府民公募型整備事業 ( 府民提案型 < 既要望 > )

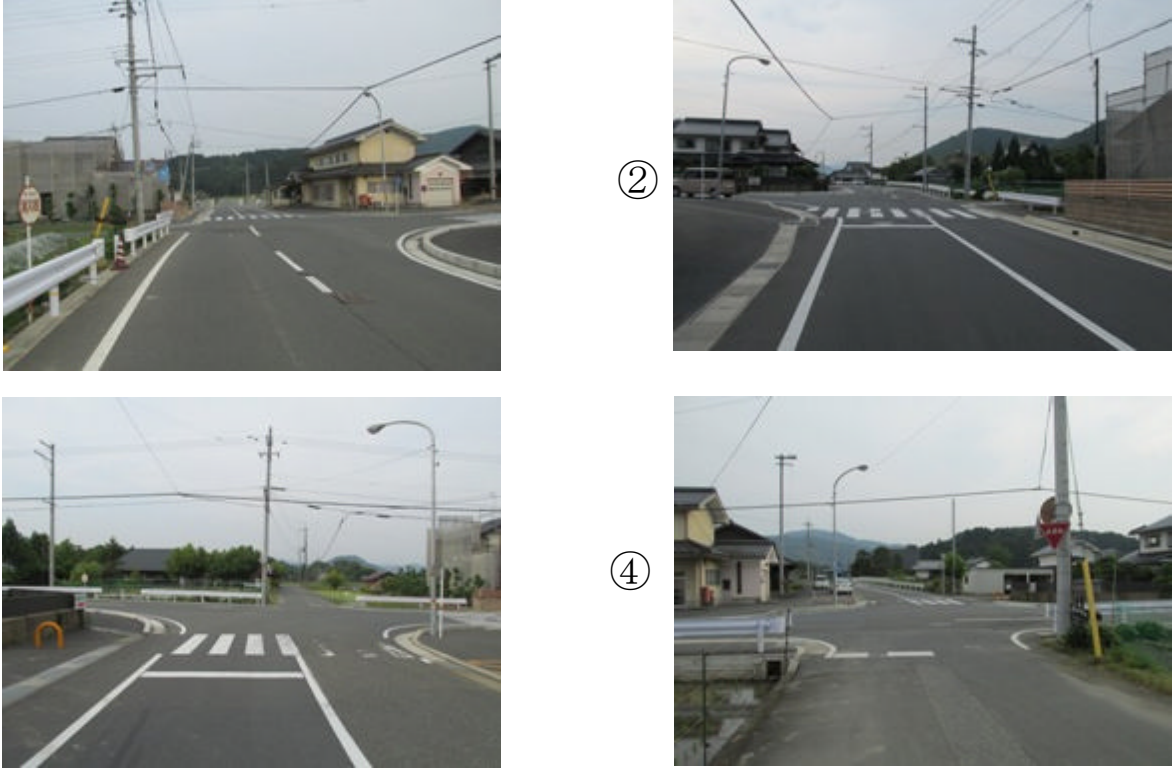
<p>整理番号</p>	<p>2</p>	<p>写真</p>	
<p>交通安全施設</p>	<p>信号機 ( 新設・押ボタン式 )</p>		
<p>所在地</p>	<p>亀岡市篠町柏原上小井根1番地18先 北古世西川線市道柏原2号線交差点</p>		
<p>現在の状況</p>	<ul style="list-style-type: none"> <li>・ 交通規制 交差点図面に記入のとおり</li> <li>・ 付近の環境 周辺の南側は、住宅密集地、北側は農耕地であり、提案交差点直近北側にはJR山陰本線が東西に走っている。</li> </ul>	 	
<p>要望内容</p>	<p>提案交差点は、北古世西川線の供用開始に伴い、北側の農地と南側の住宅地が分断され、大変危険な状態となる可能性がある。また、保津川まちづくり計画の横断場所ともなっており、信号機の設置を要望 ( 受付番号104・106 )</p>	 	
<p>位置図</p>			
<p>対応案</p>	<p>実施する。</p>

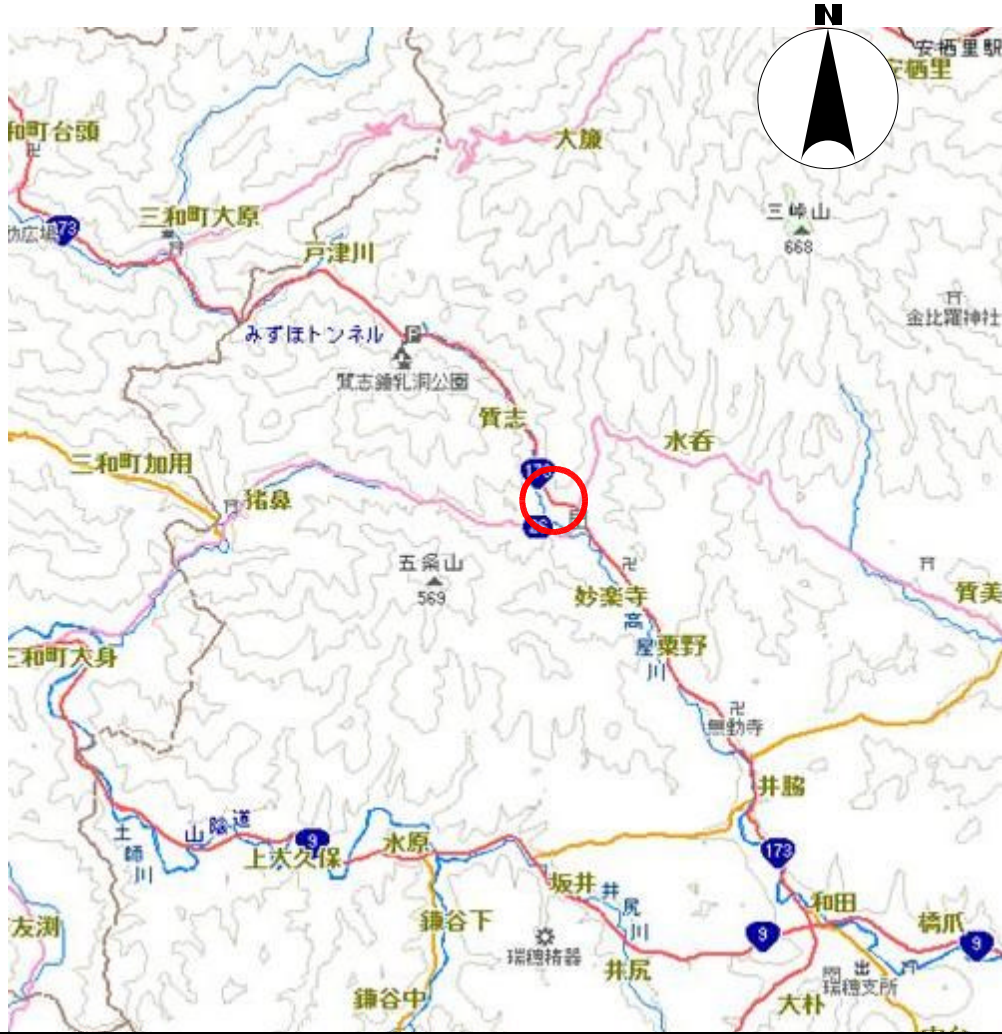
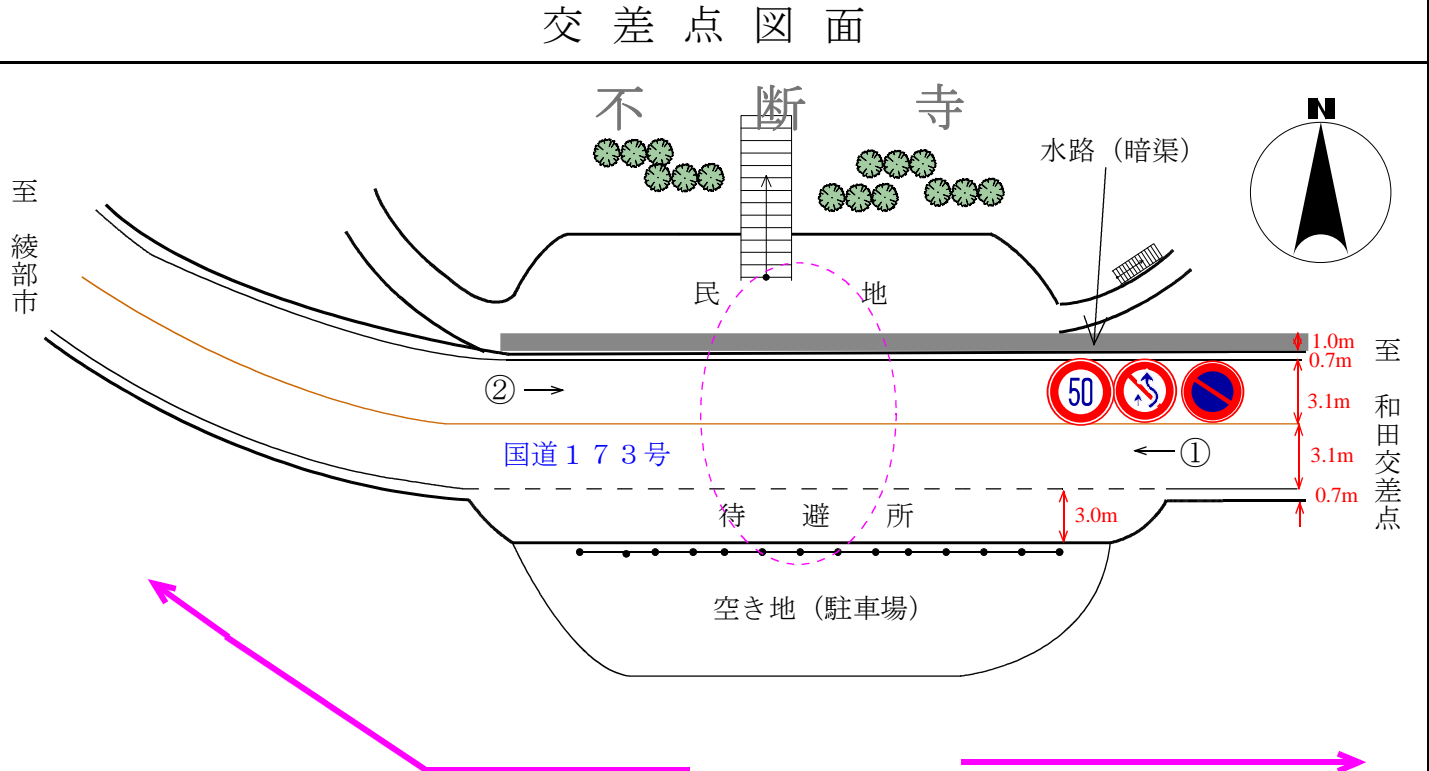
<p>整理番号</p>	<p>4</p>	<p>写真</p>	
<p>交通安全施設</p>	<p>信号機 (新設・定周期式)</p>		
<p>所在地</p>	<p>船井郡京丹波町中台南垣内15番地先 桧山須知線中台皿引野線交差点</p>		
<p>現在の状況</p>	<ul style="list-style-type: none"> <li>交通規制 交差点図面に記入のとおり</li> <li>付近の環境 付近は旧来からの住宅が点在し、南西方向にはグリーンランドみずほ、北西方向には、瑞穂小・中学校がある。</li> </ul>		
<p>要望内容</p>	<p>通学路で、危険である。事故が発生している。家屋等で見通しが悪い。昼夜を問わず危険である。交通量が多い。道の駅、グリーンランドみずほ、ゴルフ場の利用者が増加し、交通量が増加している。信号機の設置要望 (受付番号143)</p>		
<p>位置図</p>			
<p>対応案</p>	<p>提案交差点は交通量が少なく、見通しも概ね良好であり、信号機の必要性は低いと判断されるため、実施しない。</p>	<p>交差点図面</p>

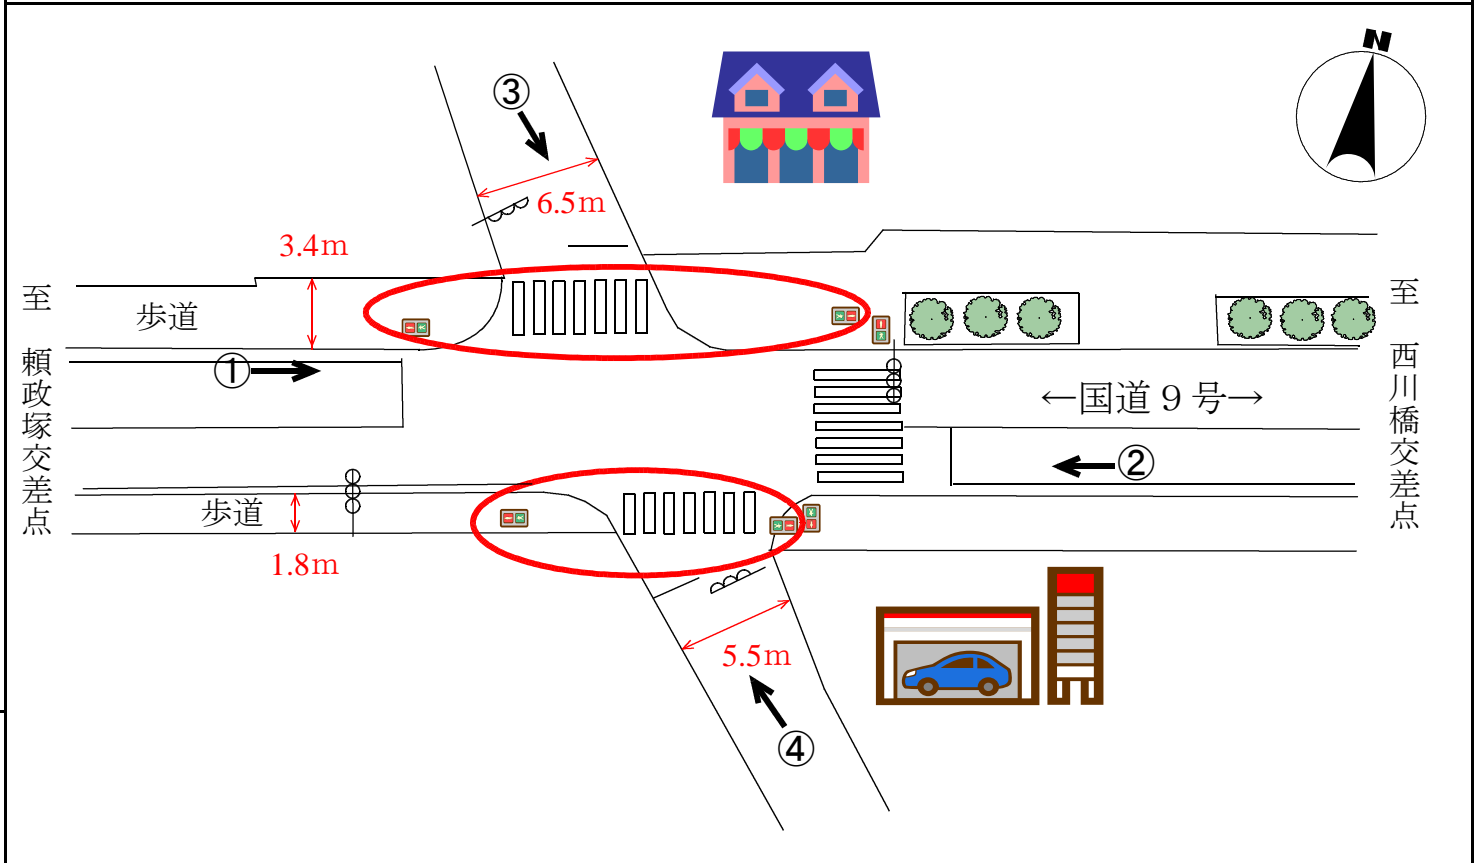
<p>整理番号</p>	<p>8</p>	<p>写 真</p>	
<p>交通安全施設</p>	<p>信号機 (多現示化)</p>	<p>①</p> 	<p>②</p> 
<p>所在地</p>	<p>亀岡市篠町篠向谷 亀岡篠ランプ9号線中矢田篠線交差点</p>	<p>③</p> 	<p>④</p> 
<p>現在の状況</p>	<ul style="list-style-type: none"> <li>・ 交通量の多い市道に設置された信号機</li> <li>・ 各道路に右折専用車線が設置されている。</li> <li>・ 各道路とも右折の需要が多い。</li> </ul>		
<p>要望内容</p>	<p>交通量が多く、右折するタイミングがないことから信号の変わり目に無理に右折する車があり危険であるため、右折青矢の設置を要望 (受付番号39)</p>		
<p>位置図</p>	 <p style="text-align: center;">交 差 点 図 面</p>  <p style="text-align: right;">至 京都縦貫道篠 IC</p>		
<p>対応案</p>	<p>提案のとおり実施する。</p>
